大下津地区(桂川)

淀川水位縦断図 (河道改修+天ヶ瀬ダム再開発+川上ダム後)

これまでの「原案」の説明は、
大戸川ダム・天ヶ瀬再開発の
洪水対策としての必要性・緊急性について
説明責任を果たしているか？

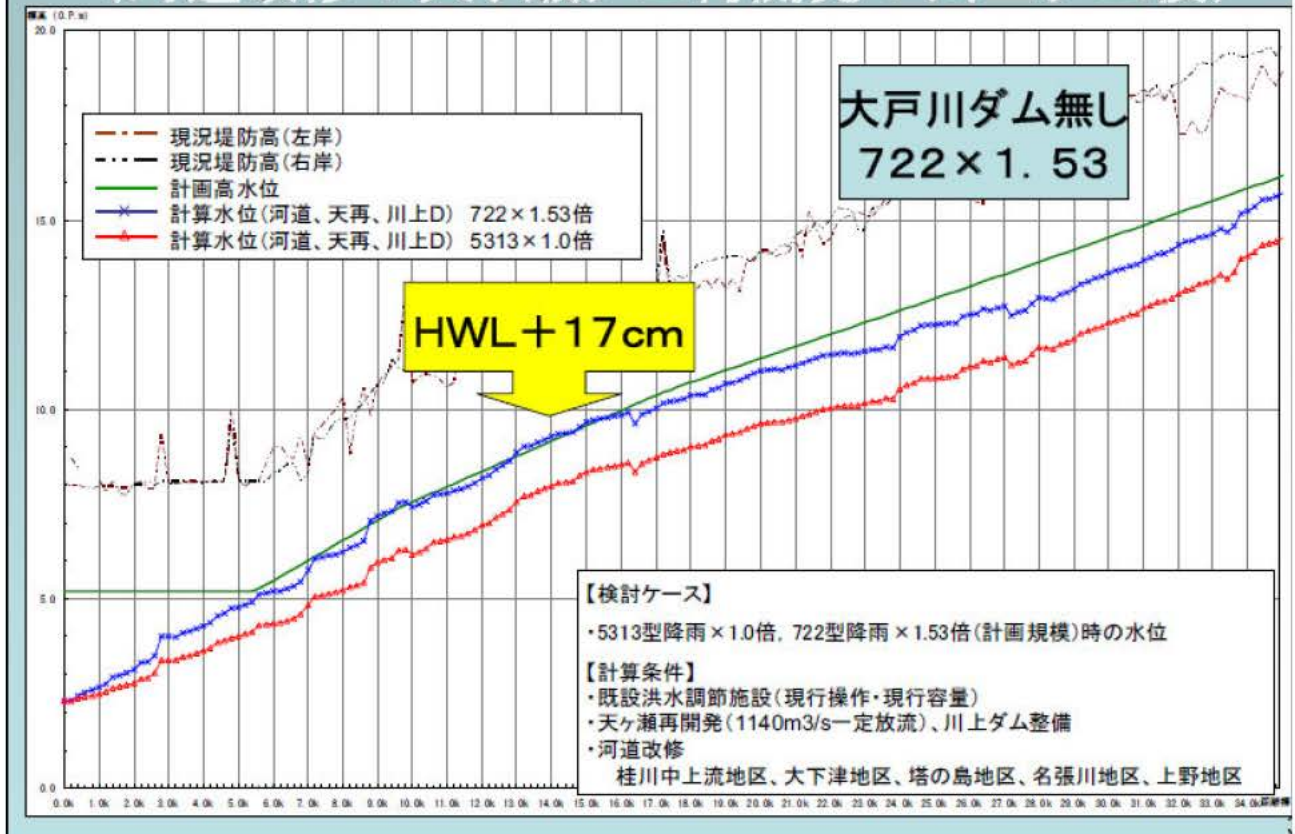
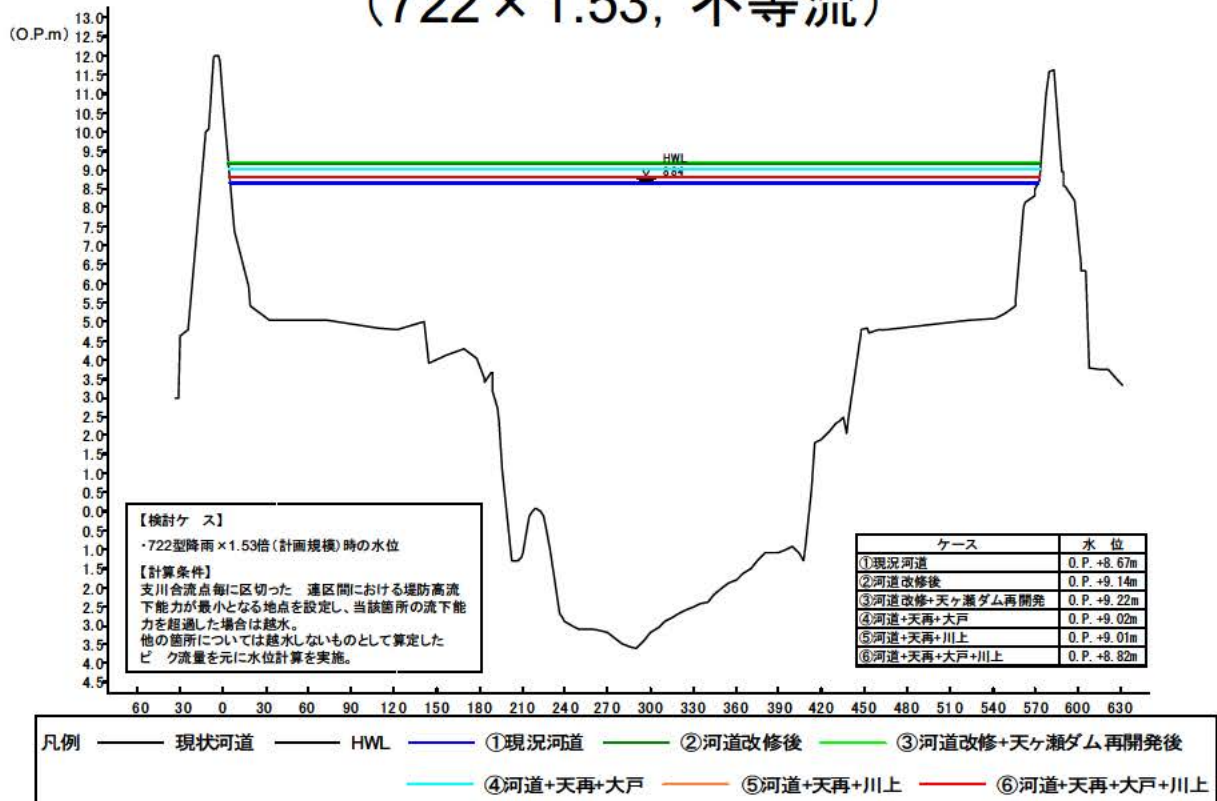
13.2km地点における水位 (722 × 1.53, 不等流)

堤防よりはるかに低い水位を
19cm下げる

大戸川ダムの効果は
極めて小さい
